改善箇所説明図

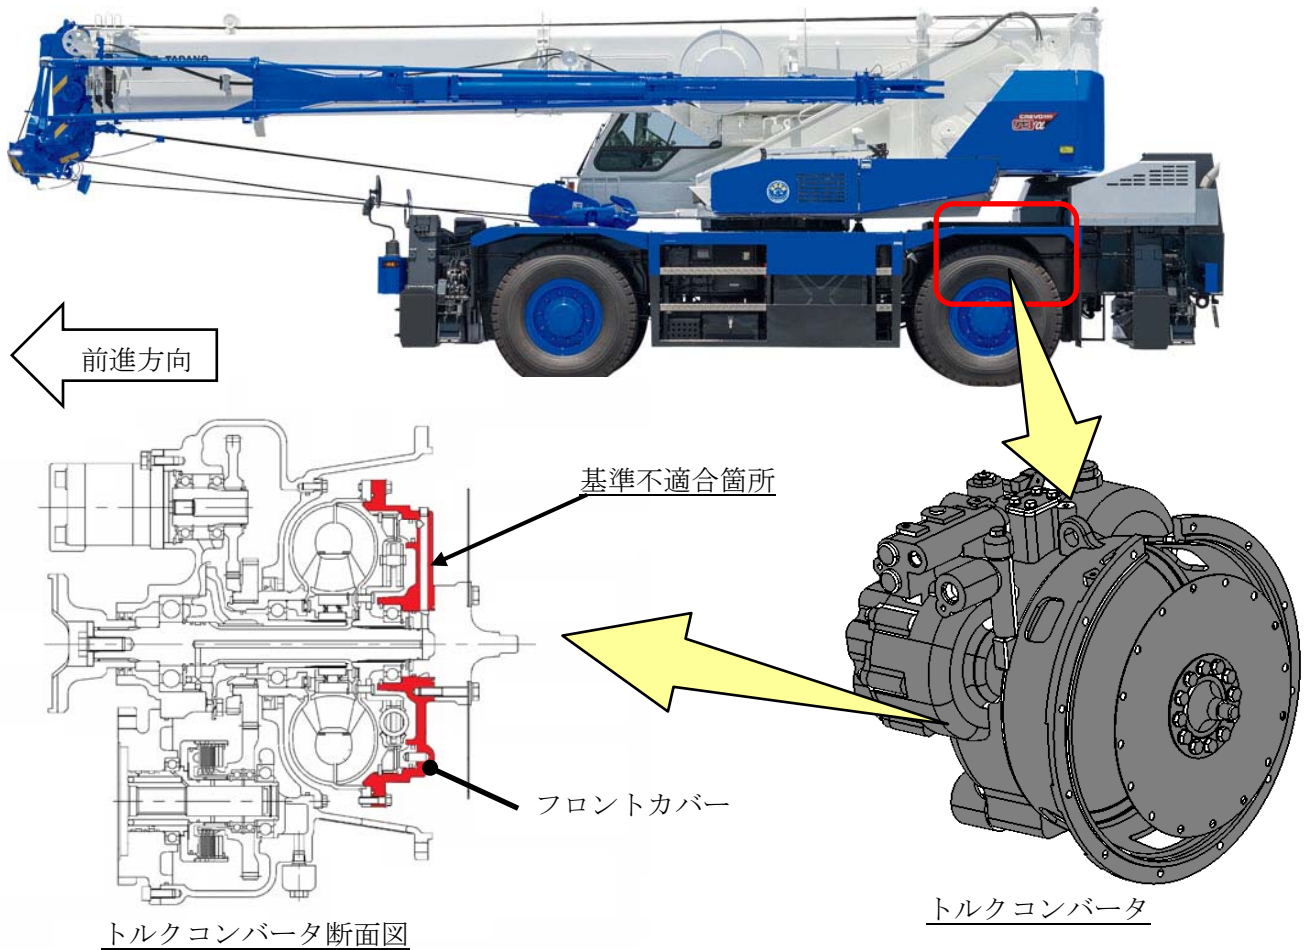
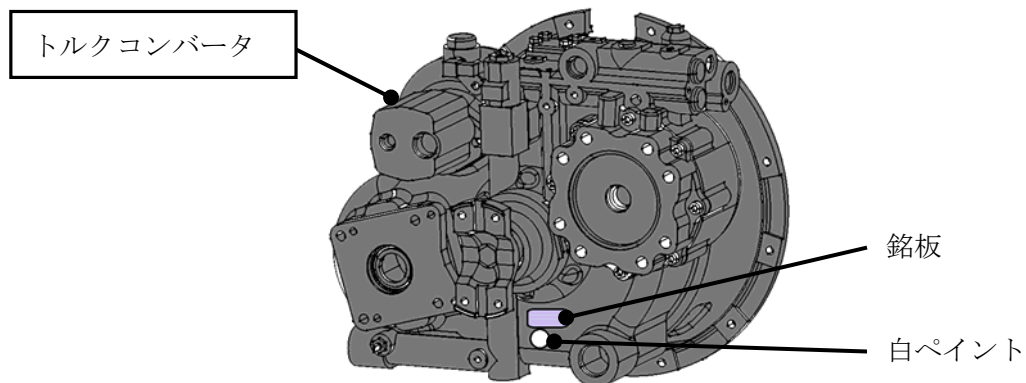
基準不適合箇所

ホイール・クレーンの動力伝達装置において、トルクコンバータのフロントカバーの製造が不適切なため、当該カバーの強度が不足しているものがある。そのため、走行時の油圧により亀裂が生じ、そのままの状態で使用を続けると、亀裂が進展してトルクコンバータオイルが漏れて警告灯が点灯し、最悪の場合、走行不能となるおそれがある。

改善内容

全車両、トルクコンバータを良品に交換する。

注： は交換部品を示す。

識別：トルクコンバータ銘板下部の白ペイントにより識別する。
